LAGUNA II

Annule et remplace la Note Technique n° 4387A de NOVEMBRE 2003.

Modifications : Extension des types et des tranches de fabrication des moteurs.
Évolution des pièces nécessaires et de la solution technique.

14A MANQUE DE PUISSANCE MOTEUR ET/OU ALLUMAGE DUVOYANT D'INJECTION

- A – Conduit EGR
- B – Diffuseur d'air
- C – Nouvelles vis de fixation

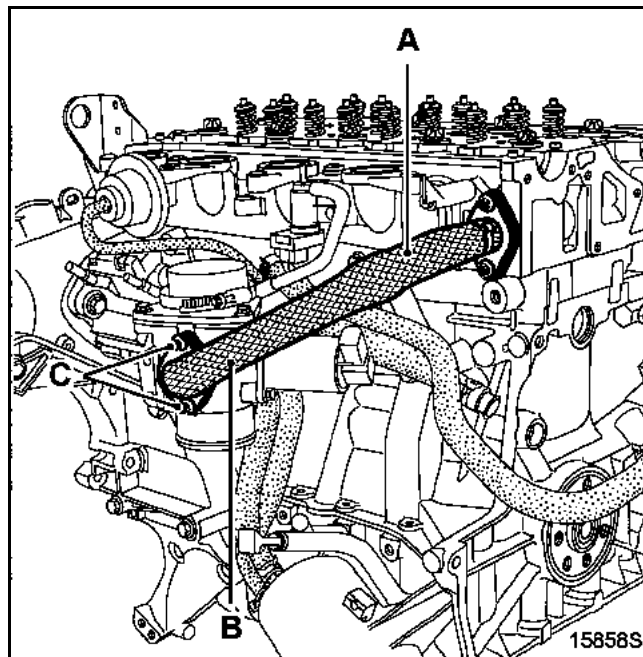
- Déposer le conduit EGR (A).
- Nettoyer les portées en entrée de culasse et diffuseur d'air (B) avec un grattoir et finir avec du papier à poncer (à sec) grain 600 pour éliminer la calamine pouvant bloquer de nouveau la vanne EGR.
- Souffler à l'air comprimé les particules.

- Mettre en place le nouveau conduit EGR.
- Mettre en place les nouvelles vis de fixation (C) du conduit EGR.
- Serrer les vis au couple de **25 N.m**.
- Effacer les codes défauts présents à l'aide de l'outil de diagnostic.
